原子力サイクルビジネス（クリアランス集中処理事業）の
技術的論点に対する回答について（案）

福井県

その後、第2回意見交換会合（令和5年10月11日開催）において、貴庁より「福井県クリアランス集中処理事業に係る意見交換会合の確認範囲及び技術的な論点等について」が示されたため、以下のとおり、それぞれの論点に対する考え方を示す。なお、以下で説明する内容は現時点での検討のものであり、今後、具体的な事業計画の検討により変更の可能性がある。

図1 処理フロー案

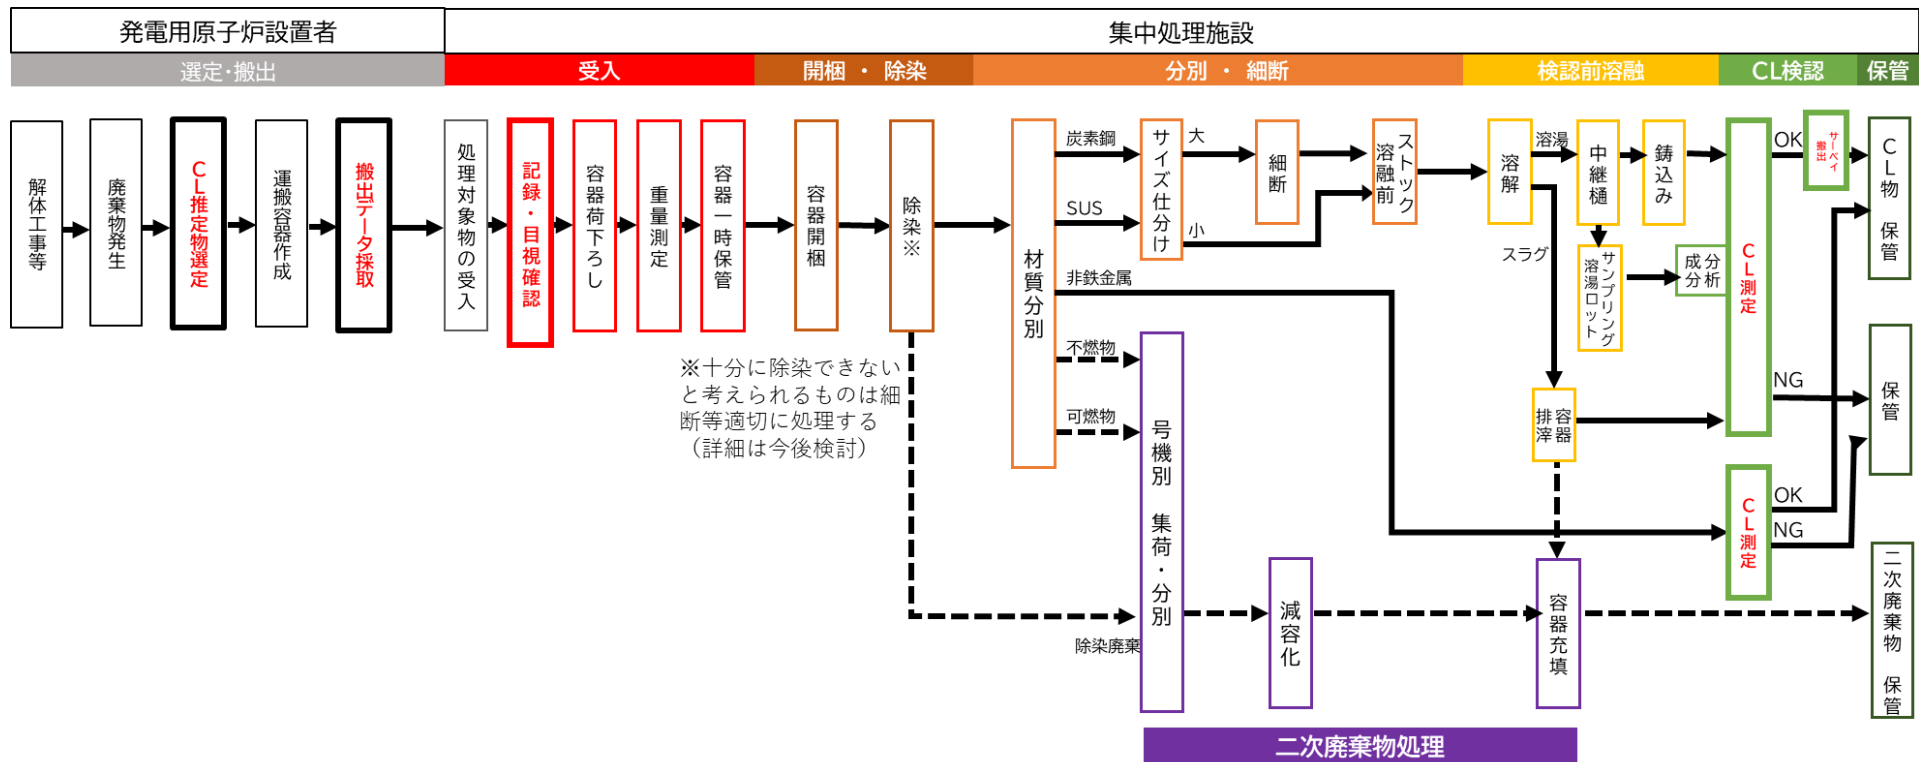
- 除染等によってもクリアランスレベルを明らかに超えるような場合には、放射性廃棄物として発電用原子炉設置者が適切な管理を行うことが必要。放射能濃度がクリアランス基準を満足すると見込まれる推定物について、事前に行う評価など、誰が、どのようなプロセスで対象物の選定を行うのか。
- 除染後放射能測定を行い、どの程度の放射能濃度の核燃料物質によって汚染された物までを溶融する対象とするつもりなのか。

- 上記のとおり、発電用原子炉設置者で選定するクリアランス推定物は本事業で実施する除染効果等を考慮することでクリアランス基準を満足するものと考えている。
なお、本事業では、原則、受け入れた全てのクリアランス推定物を除染した後に溶融する計画であり、本事業において設置する除染装置については、あらかじめ除染試験等を行い除染効果を確認する。（図1参照）

図2 評価・測定単位のイメージ

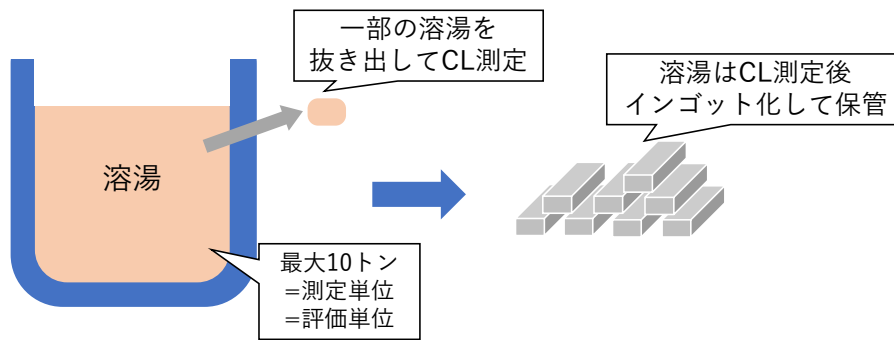
- 溶融処理されたクリアランス対象物について、評価・測定にあたっての評価・測定単位の考え方及びサンプリングの考え方及び科学的な妥当性を示されたい。
- 仮に濃度分布・核種組成比の分布が発生すると想定される場合、どのようにサンプリングを想定しているのか。
- 3.(2)②の記載によりクリアランス対象物の放射能濃度の均一性を担保できることを前提として、本事業では溶融処理を行う 1 バッチ分の重量である最大 10t を測定単位

とする計画である（図 2 参照）。測定単位の放射能濃度は、最大 10t の測定単位を溶融し、放射能濃度が均一化している溶湯から採取した試料を測定し、測定単位内の放射能濃度の不確かさを考慮して評価する考えである。その際、事前に取得する溶融炉の試験データにより、想定される溶湯内の放射能濃度の分布をあらかじめ評価する等し、その分布を考慮して放射能濃度を適切に評価することを想定している（図 3 参照）。
